Département du TARN
Commune de Pont de l'Arn
Lotissement « Le Cabirol »

Le 23 janvier 2025

MODIFICATIF n°2 DU PROGRAMME ECRIT DES TRAVAUX

Profil en travers de principe VOIRIE

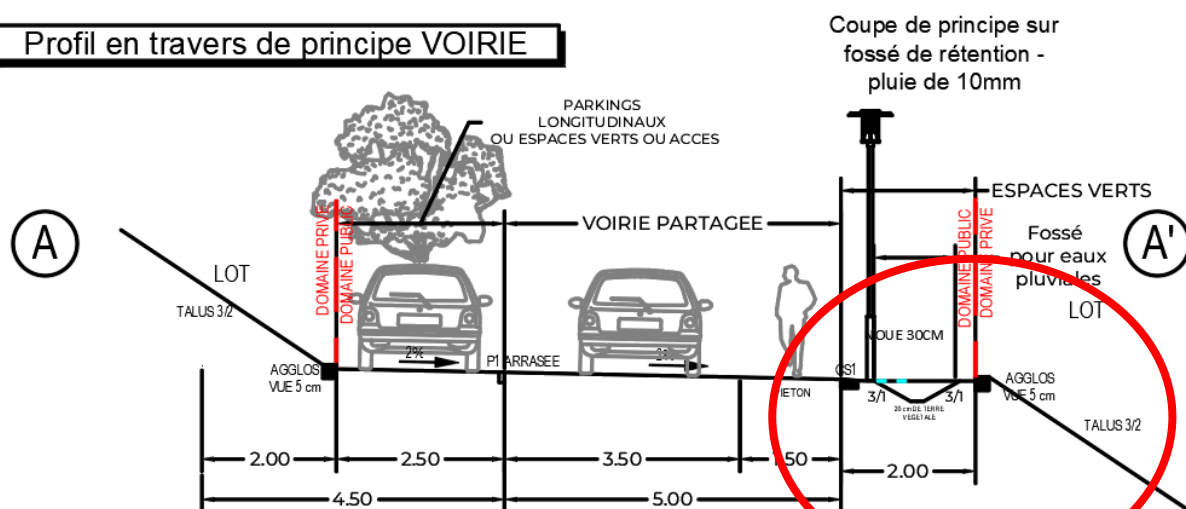
- Le nombre de lots passe de 28 à 26,
- Sur la partie Voirie (page 6) :
 - Le piétonnier entre les lots 5 et 6 sera réalisé en enrobés au lieu du bi-couche initial afin de mieux tenir compte de la pente importante de celui-ci,
 - Les piétonniers contre les lots 1 à 6, 18 à 20 et en contre-bas des lots 12 à 15 seront en terre enherbés,
 - Le profil en travers de principe Voirie a été modifié afin de tenir compte de la suppression du drain sous les noues (demande de la DDT81 lors du dossier loi sur l'eau),
